Věc: Stanovisko TDI k dokumentaci ZBV č. 5 předložené v rámci realizace stavby „II/105 Netvořice, rekonstrukce“

V rámci výkonu TDI na výše uvedené stavbě jsme obdrželi návrh dokumentace ZBV č. 5 – SO 180 Dopravně inženýrská opatření; SO 180.3 Etapa 6 (vzorová) - objížďka

Věc: Vyjádření autorského dozoru stavby „II/105 Netvořice, rekonstrukce“ (AD) k návrhu změn během výstavby (ZBV)

II/105 Netvořice, rekonstrukce

DETAIL 6 - NETVOŘICE

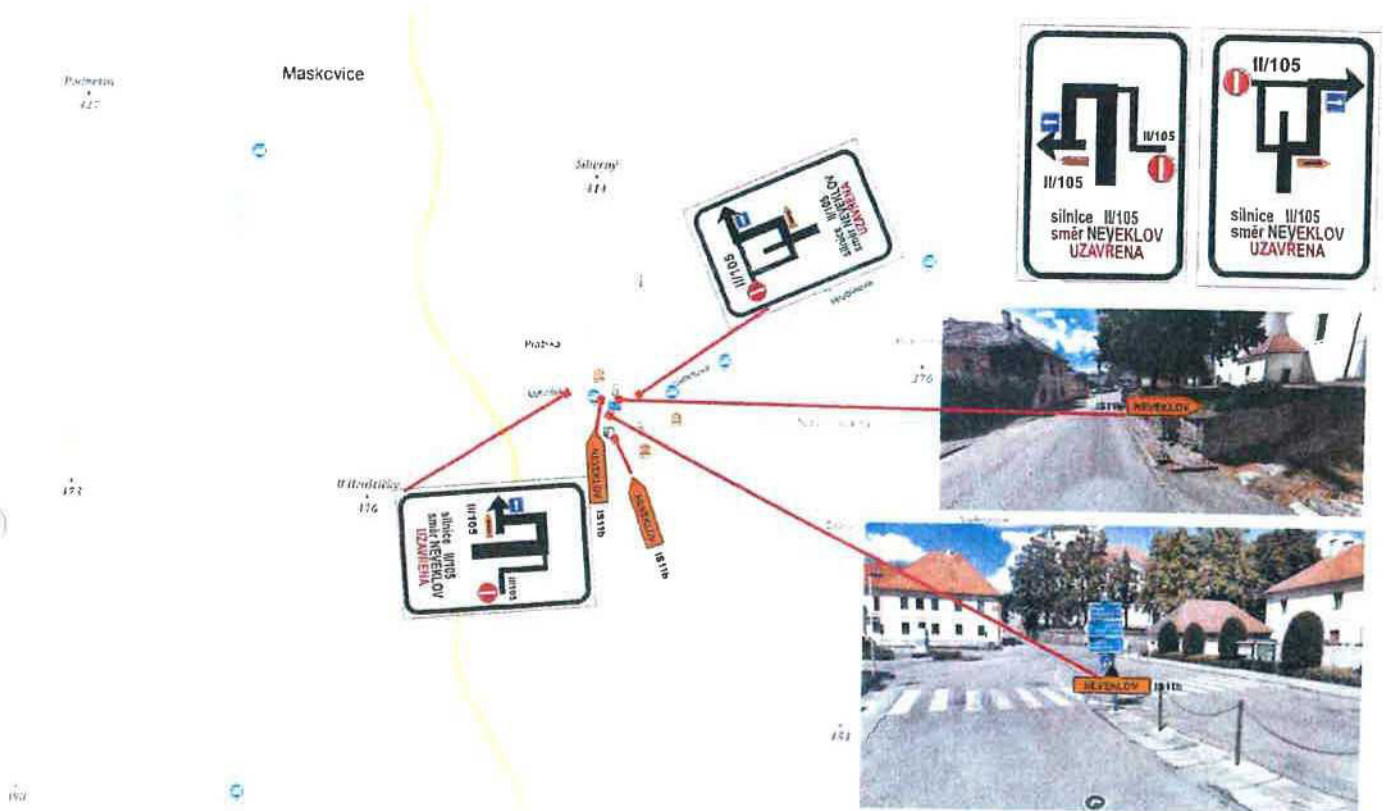
- DOPLNIT 2X IS11a, 4x IS11b „NEVEKLOV“

DETAIL 7 - NETVOŘICE - 2. ETAPA

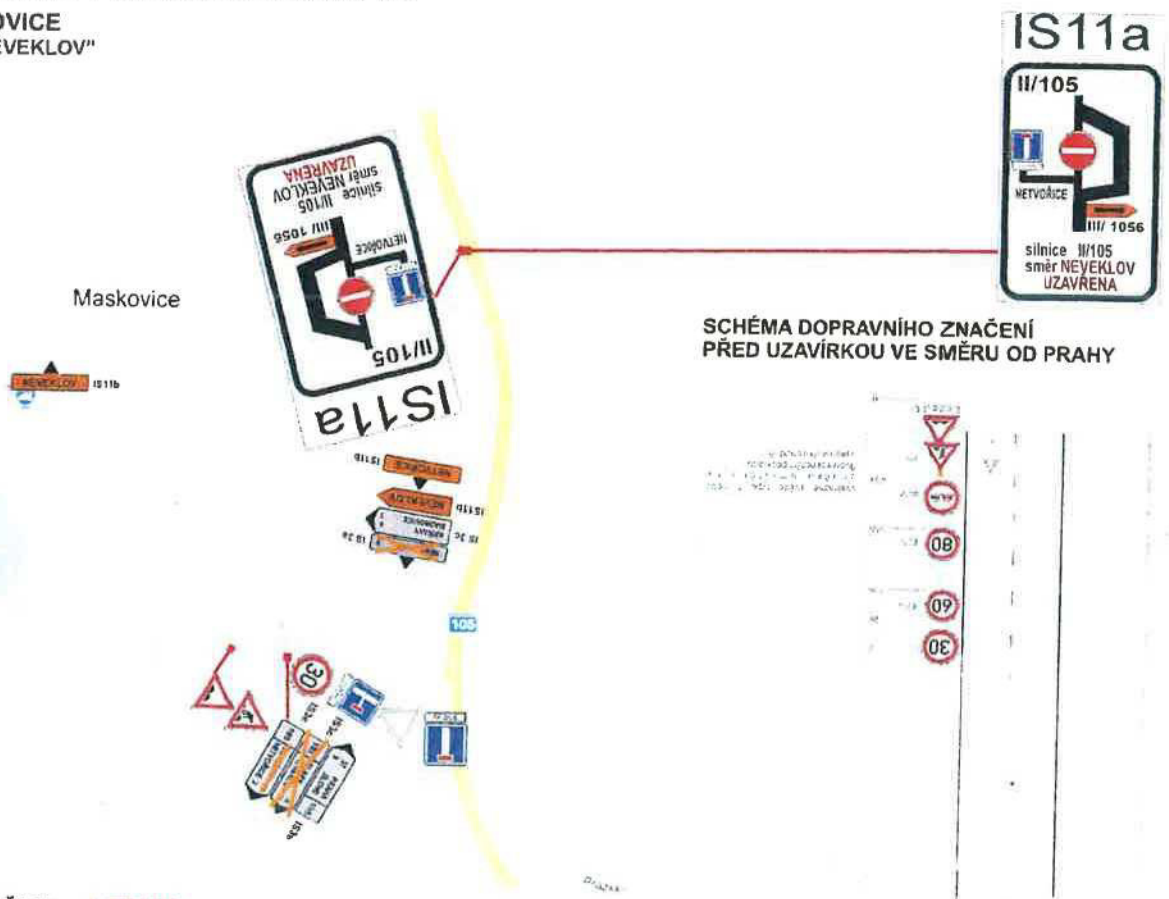
- ZNEPLATNIT CÍL „SLAPY“, „NEVEKLOV“

- DOPLNIT IS11b „NEVEKLOV“, C2b, A15, A7a, IP4b, B20a „30“

DETAIL 10 - KRŤANY

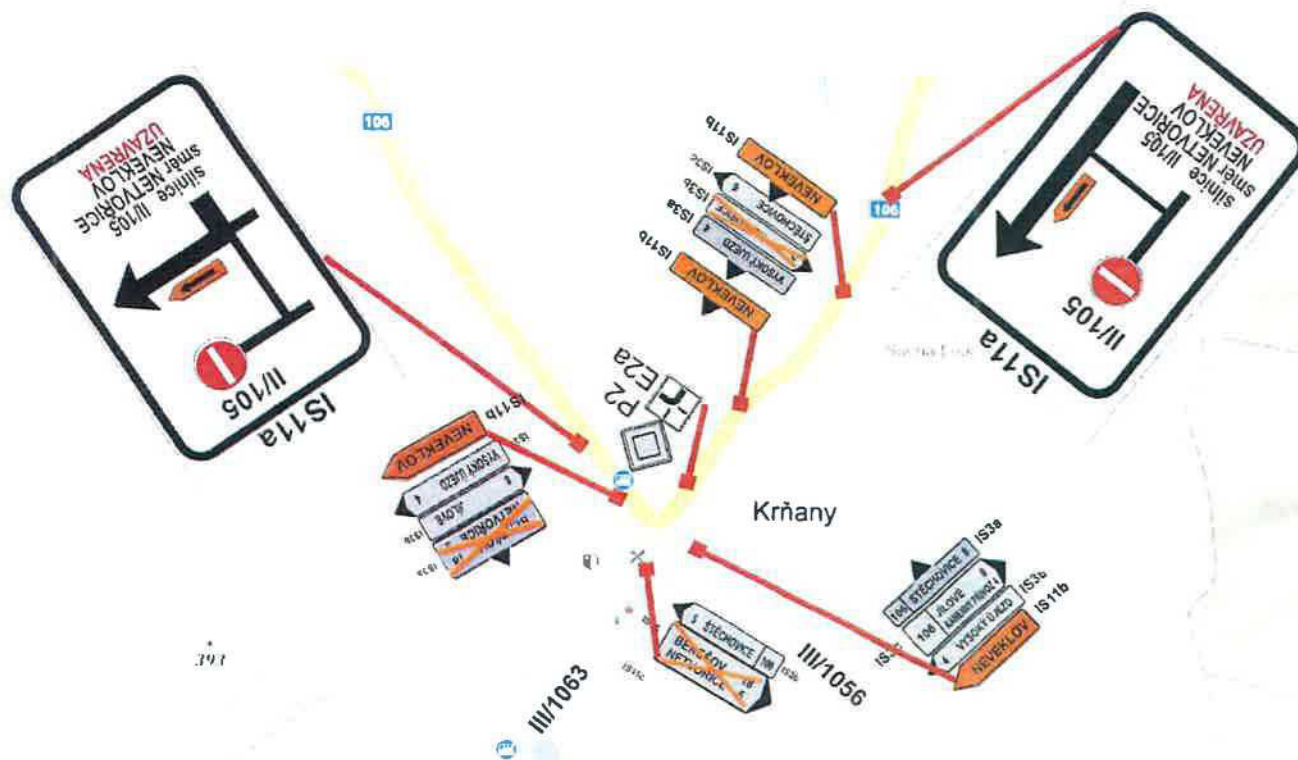
- DOPLNIT 2x IS11a + 4x IS1b „NEVEKLOV“
- ZNEPLATNIT CÍL „BENEŠOV“ + 2x + „NETVOŘICE“ - 3x

DETAIL 1 + 2 SILNICE II/105 - III. ETAPA - PŘEVEDENÍ PROVOZU DO PROTISMĚRU

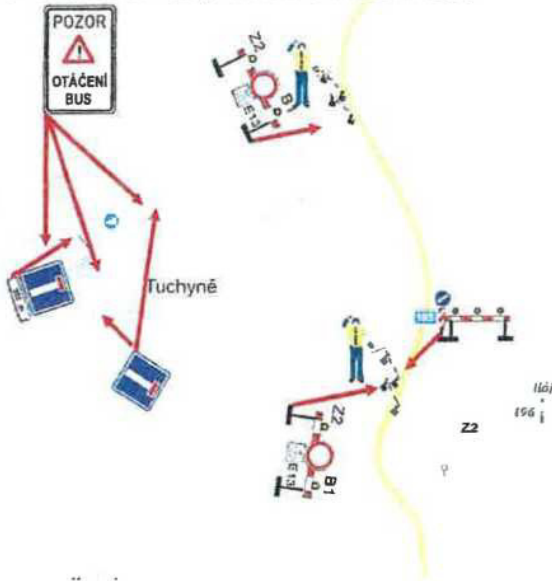
- OSAZENO SCHÉMA DOPRAVNÍHO ZNAČENÍ PŘED UZAVÍRKOU
- UZAVŘENY OBA VÝJEZDY OD TUCHYNĚ + IP10a + E3a „900 m“ + 2x IP10a
- PRŮJEZD PODÉL PRACOVNÍHO MÍSTA MIN. 3m
- DOPLNIT IP 22 - 3x „POZOR OTÁČENÍ BUS“

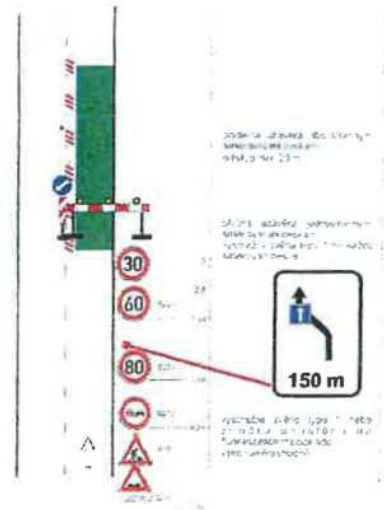
SCHÉMA DOPRAVNÍHO ZNAČENÍ PŘED UZAVÍRKOU V PROTISMĚRU DOPLNIT IS10b „150m“

DETAIL 5 - III. ETAPA

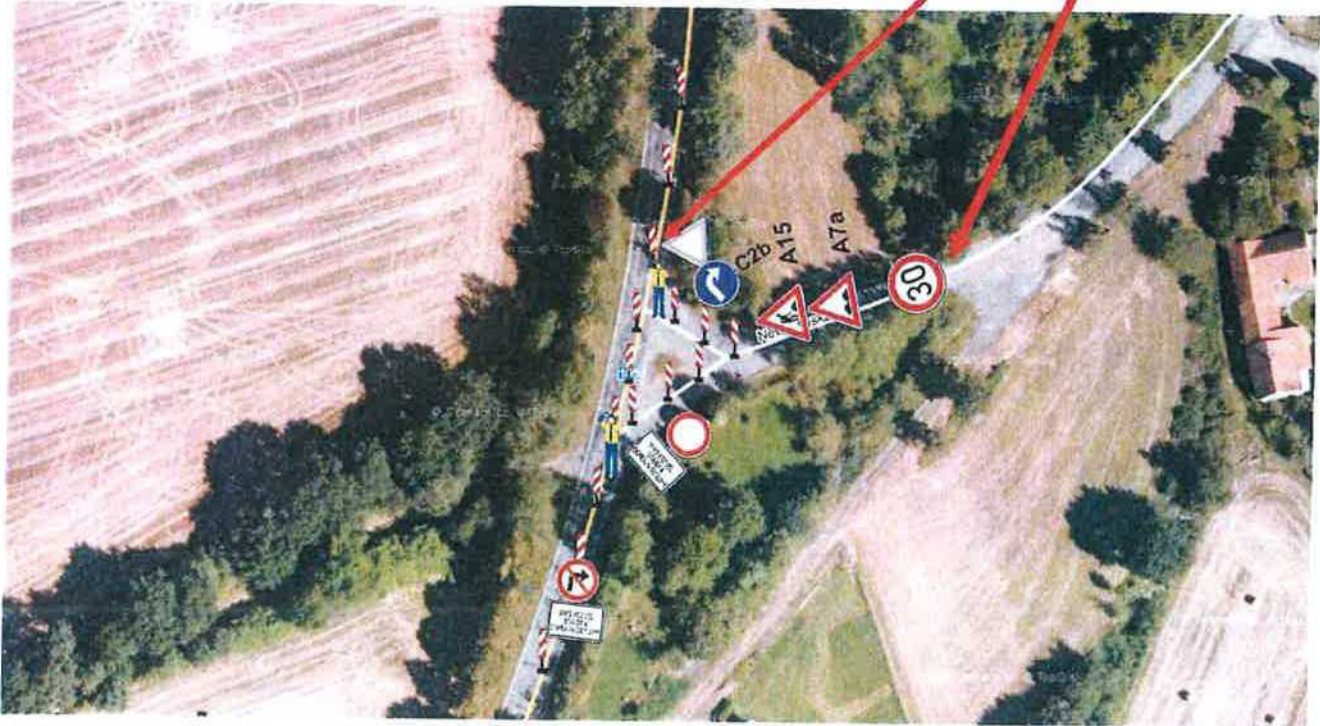
KŘIŽOVATKA II/105 x III/10510 NEVEKLOVSKÁ - VÝJEZD Z OBCE NETVOŘICE
- ZNEPLATNIT CÍL „SLAPY“, „NEVEKLOV“
- DOPLNIT IS11c, C2b, A15, A7a, E7b, IP4b, B20a „30“

V III. ETAPĚ DOPLNIT

B1 a B24a
+ E13 „MIMO VOZIDLA STAVBY A DOPRAVNÍ OBSLUHY“
